ИНФОРМАЦИЯ О КОНСТРУКТИВНЫХ ИЗМЕНЕНИЯХ
INFORMATION ABOUT DESIGN MODIFICATIONS

Модернизация управления сцеплением
Modernization

Бюллетень №
Bulletin №
17-2008

МОДЕЛЬ TRACTOR MODELS	Серии 2500 Series 2500			
№ ТРАКТОРОВ TRACTOR SER. №				
№ ДИЗЕЛЯ DIESEL SER. №

До изменения Before Modification

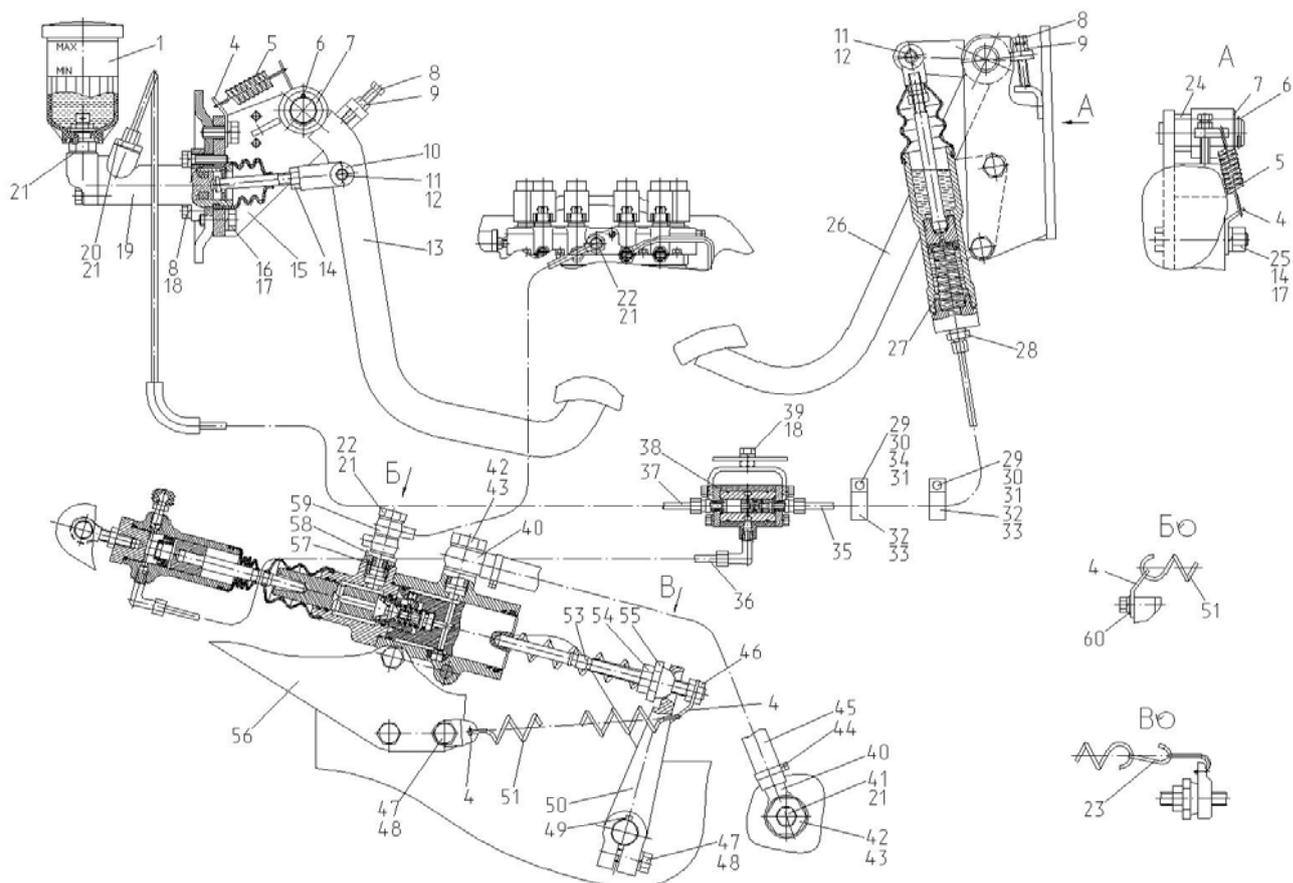
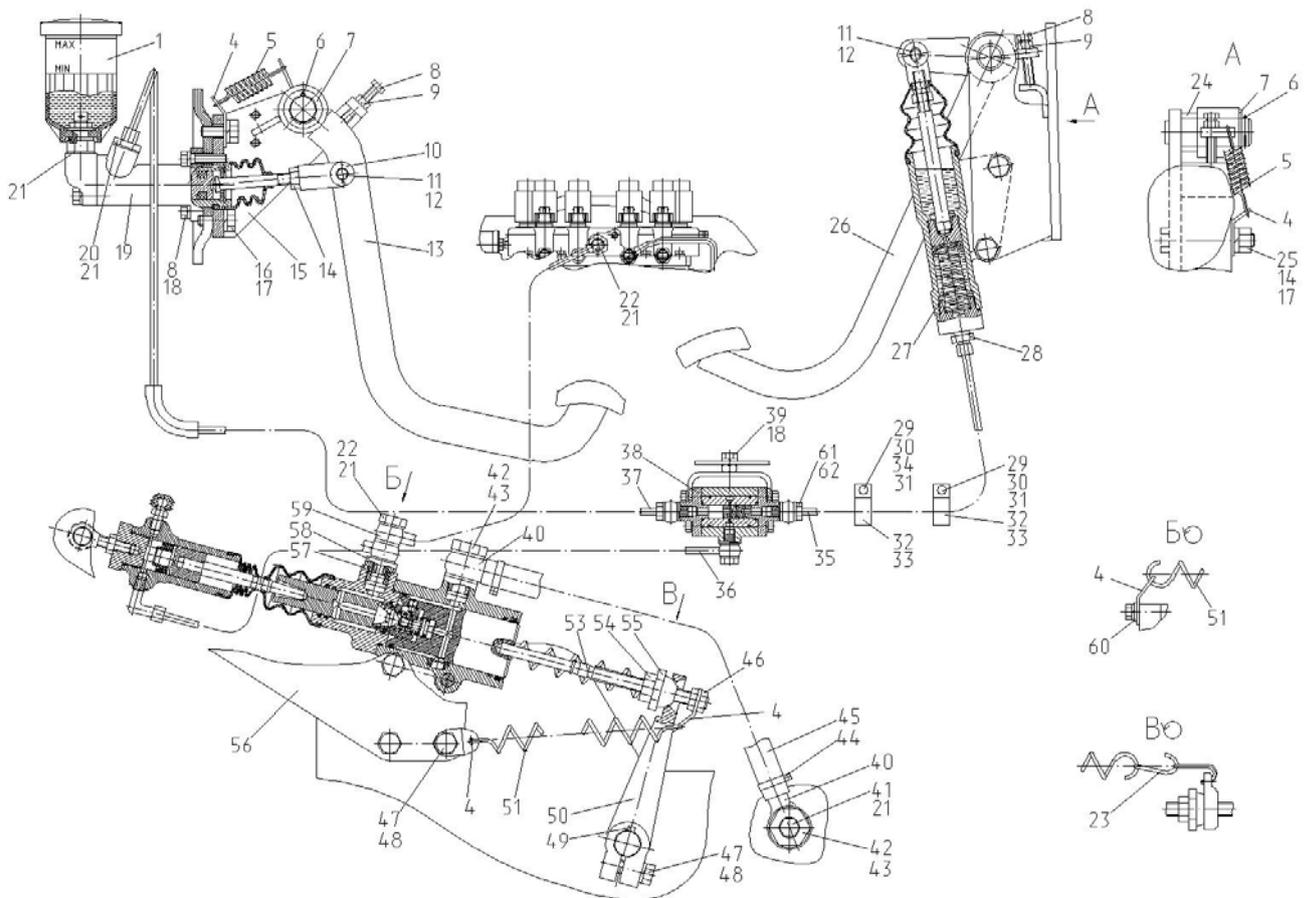
Изменение в управлении сцеплением конструкции соединения
трубопроводы – кран с целью повышения надежности.

До изменения Before modification				После изменения After modification			Наименование Name	Взаимозаменяемость Interchangeability
№ поз. Position No	Номер детали The Cat Part No	Количество Quantity	Поставка в запчасти Delivery for spare parts	№ поз. Position No	Номер детали The Cat Part No	Количество Quantity		
1	2	3	4	5	6	7	8	9
35	1522В-1602180	1		35	2822-1602180	1	Трубопровод	С
36	2522-1602280	1		36	2822-1602280	1	Трубопровод	С
37	2522-1602595	1		37	2822-1602595	1	Трубопровод	С
38	2822-1602100-02	1		38	2822-1602100-Б	1	Кран	С
				61	36-1104787	3	Болт штуцера	
				62	36-1104788	6	Прокладка
